AGRALE	**BOLETIM TÉCNICO** **Assistência Técnica Veicular**	Nº: **004**	Emissão **11.05.2015**
		Linha de Produto **VEÍCULOS**	
Assunto	TANQUE DE UREIA

Informamos a seguir modificações no tanque de ureia conforme aplicação, relação de peças, foto e desenho abaixo:

MOTIVO: Melhoria Técnica.

CAMINHÃO 14000

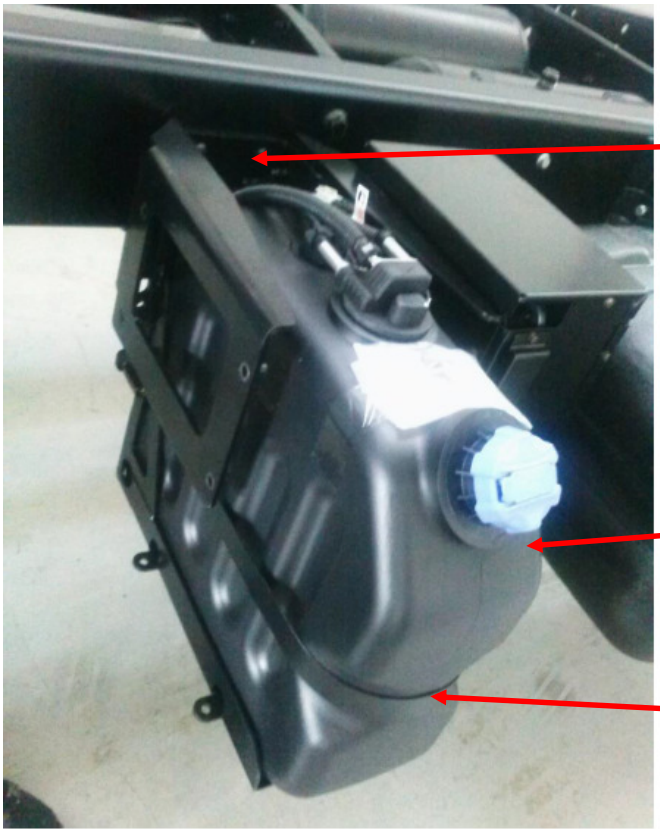
6021.101.126.00.1
Cj tanque uréia 16L

6021.101.129.00.5
Cj cinta tanque uréia

6021.101.127.00.9
Cj suporte tanque uréia

CHASSI MA 12.0 – MA 15.0 – MA 17.0

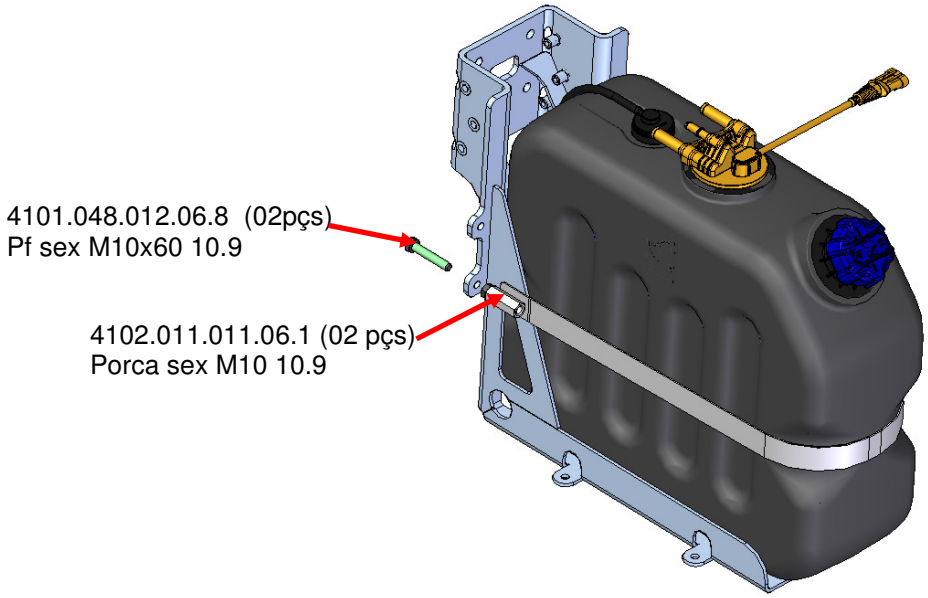
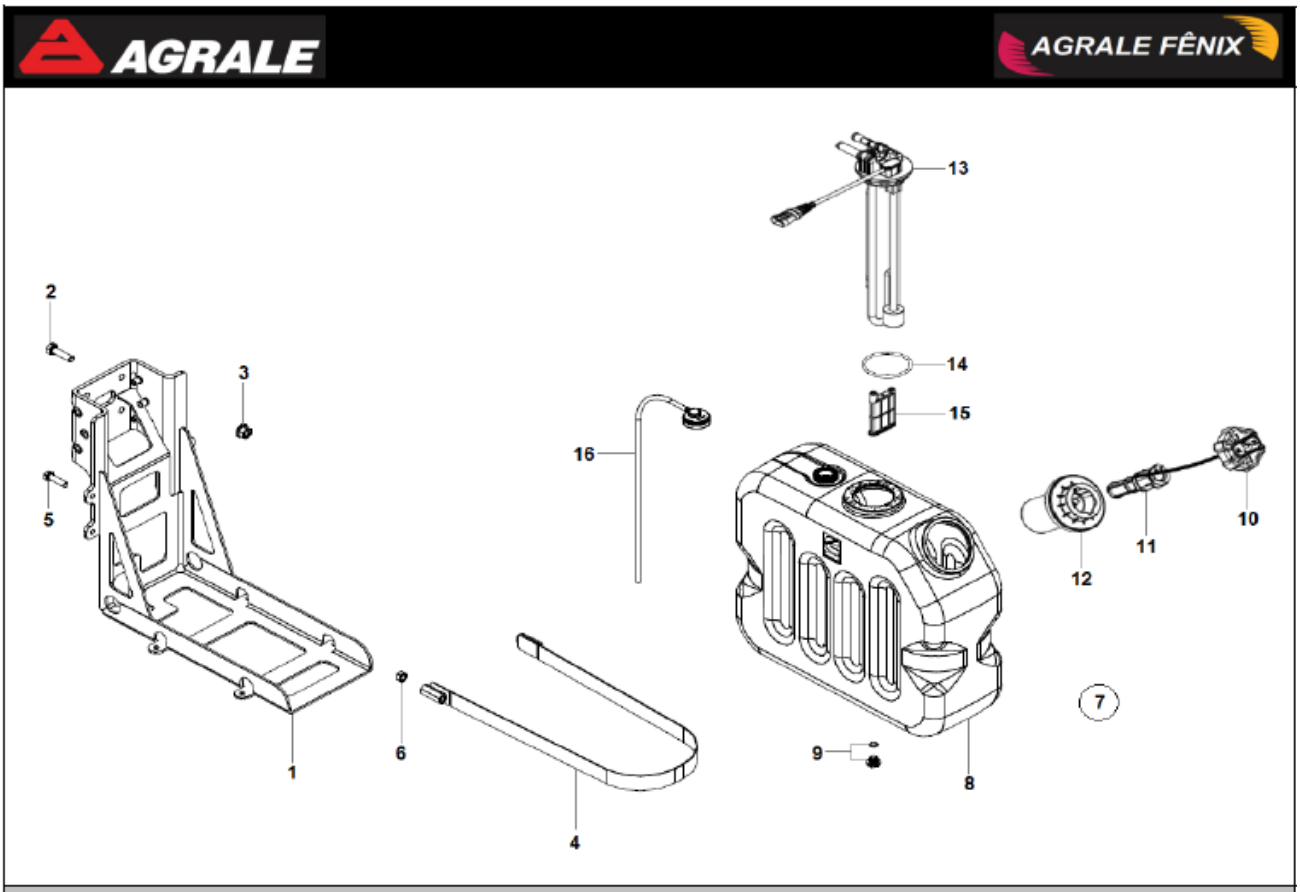
6021.101.127.00.9
Cj suporte tanque uréia

6021.101.126.00.1
Cj tanque uréia 16L

6021.101.129.00.5
Cj cinta tanque uréia
